INSPEÇÃO DE INTEGRIDADE CONFORME NR-11 E NR-29

PONTE ROLANTE DUPLA-VIGA PR-01

GB TERMINAIS BRASIL.

PLANTA BAIXA DO ARMAZÉM NST 31

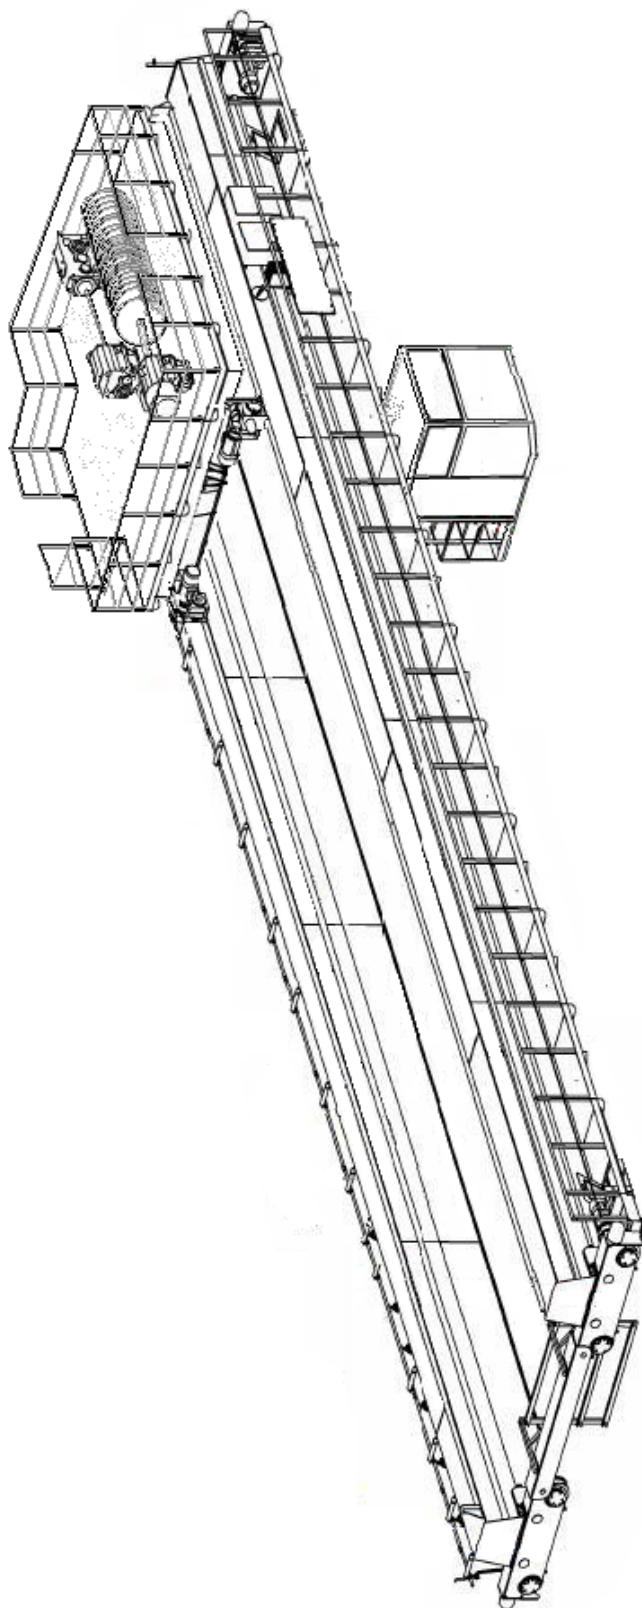
■ P1 PRIORIDADE ALTA - VIGAS ESTRUTURAIS DE CONCRETO APRESENTAM DESAGREGAMENTO DE CONCRETO COM EXPOSIÇÃO DE BRITAS OCORRENDO PROCESSO CORROSIVO ATMOSFÉRICO NAS FERRAGENS EXPOSTAS.

8	Necessário providenciar recomposição estrutural, por uma empresa especializada, na viga de concreto identificada como C 06, conforme anexo 8.2, que apresentam desagregamento de concreto com exposição de britas ocorrendo processo corrosivo atmosférico nas ferragens expostas.	29.1.4.1 alínea "b" da NR-29	4	P0				
9	Necessário providenciar a instalação de identificação de sinalização do quadro elétrico sobre o spreader a fim de minimizar a exposição dos trabalhadores aos riscos.	29.1.4.1 alínea "b" da NR-29 NR-10	4	P3				
10	Providenciar reparo na viga principal do clamps que apresenta trinca na solda. Providenciar posteriormente a ao processo de soldagem a execução do controle de qualidade da mesma com emissão de relatórios assinado por inspetor qualificado conforme ASNT e SNQC.	29.1.4.1 alínea "b" da NR-29	4	P0
